INTEGRAZIONI VERIFICA ASSOGGETTABILITA'

Nel presente documento e relativi allegati sono riportate le integrazioni richieste dal Gruppo Istruttore, incaricato dalla Commissione Tecnica di Verifica dell'Impatto Ambientale, con **Rettifica della nota prot. 445/CTVA del 14/02/2020 pubblicata sul sito web MATTM in data 30/03/2020.**

Il progetto è relativo alla realizzazione di un impianto per la produzione di energia elettrica in trigenerazione da fonte a basso impatto ambientale in assetto produttivo ad alto rendimento e consentirà di fornire, in modo combinato, energia elettrica e termica per soddisfare parte dei fabbisogni energetici del ciclo produttivo di FCA nel quale sarà integrato.

Figura 1: distanza tra area progetto trigenerazione e limite della fascia C

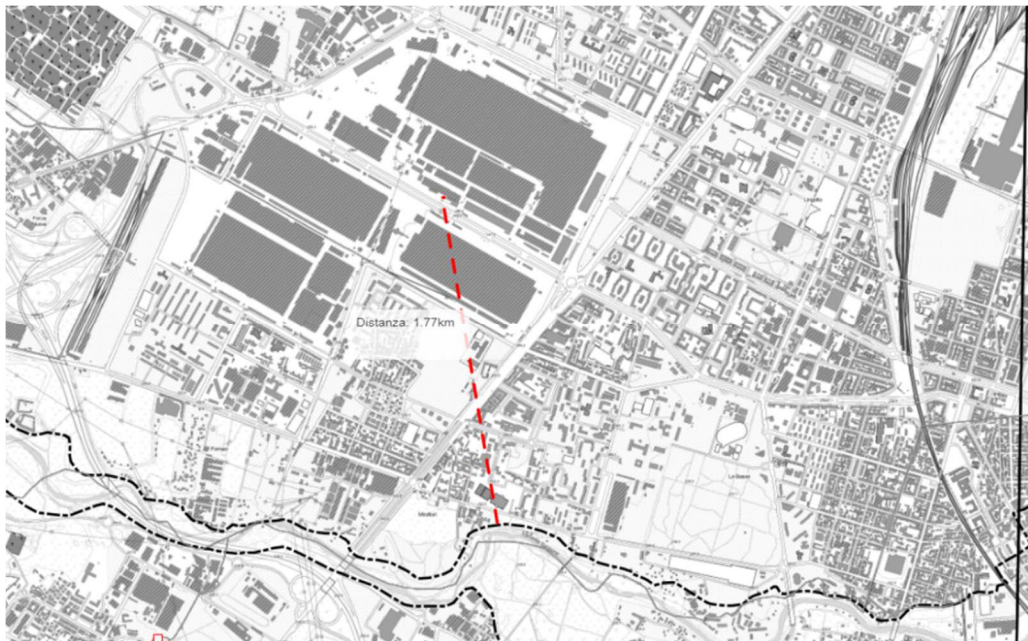
Dal verbale “Alla luce del collocamento del progetto in Area C (Piena catastofica), esplicitare le cautele progettuali o autorizzative previste dalla normativa di settore, nonché le modalità con cui il Proponente prevede di rendere coerente il progetto con tale elemento di pianificazione e gestione territoriale.”

Così come si evince dalle mappe presenti sul sito della Regione Piemonte, il limite della fascia C, dall'area oggetto del presente progetto dista circa 1,8 km (figura 1, la linea tratteggiata è il limite della fascia C). Dall'esame delle mappe della pericolosità e del rischio, riferito all'attuazione della cosiddetta Direttiva alluvioni, si evidenzia come il sito di Mirafiori, al cui interno è prevista l'installazione dell'impianto di trigenerazione, ricade totalmente al di fuori delle aree identificate come pericolose ed a rischio alluvione (Allegato 2 ed Allegato 3).
